Rappel

Certains vélos **GT** ont été vendus équipés de freins à disques et d'une attache rapide à l'avant dont le levier, s'il est mal ajusté ou rentré au maximum, peut entrer en contact avec le disque.

Figure 1. Levier d'attache-rapide pouvant potentiellement entrer en contact avec le disque.

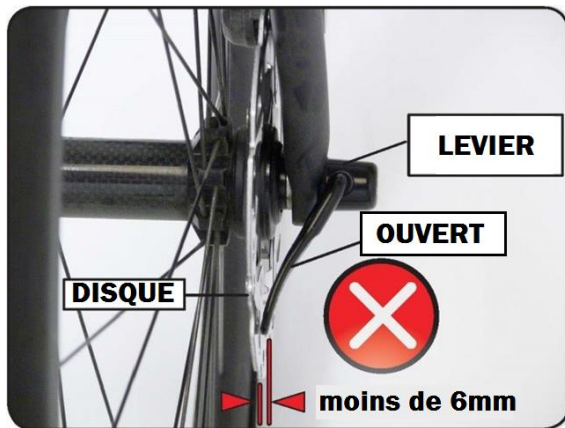
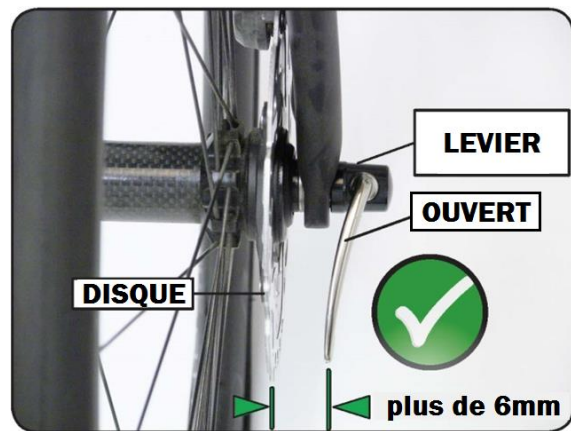
Un exemple d'attache-rapide avant dont le levier peut être positionné suffisamment vers l'intérieur pour toucher le disque est montré dans la figure 1 ci-dessous.

Un exemple d'attache-rapide avant dont le levier ne peut pas toucher le disque est montré en figure 2.

Quand une attache rapide telle que celle montrée en figure 1 est mal ajustée ou rentrée au maximum sur un vélo muni de freins à disques à l'avant, le levier de l'attache rapide peut se prendre dans le dispositif de freins à disques. Si cela arrive, la roue avant pourrait se désolidariser ou stopper brutalement, et le pilote pourrait perdre contrôle de son vélo, il existe donc un sérieux risque de blessure.

MODELES AFFECTES : Tout vélo **GT** équipé de freins à disque et d'une attache rapide avant dont le levier, une fois replié au maximum, peut entrer en contact avec le rotor est touché par ce rappel. Les vélos dont le levier se maintient à une distance de 6mm –soit l'épaisseur d'un crayon à papier- du rotor quand il est complètement replié ne sont pas concernés.

Si vous parvenez à passer un crayon entre le disque et le levier de l'attache quand celui-ci est replié au maximum, alors votre vélo n'est pas affecté.

QUE FERA GT POUR LES PROPRIETAIRES D'UN MODELE SOUMIS AU RAPPEL : si vous possédez un vélo concerné par le rappel, **GT** vous fournira –via votre revendeur- une attache-rapide de remplacement et une installation gratuite de celle-ci. Merci de vous rendre chez votre revendeur **GT**.
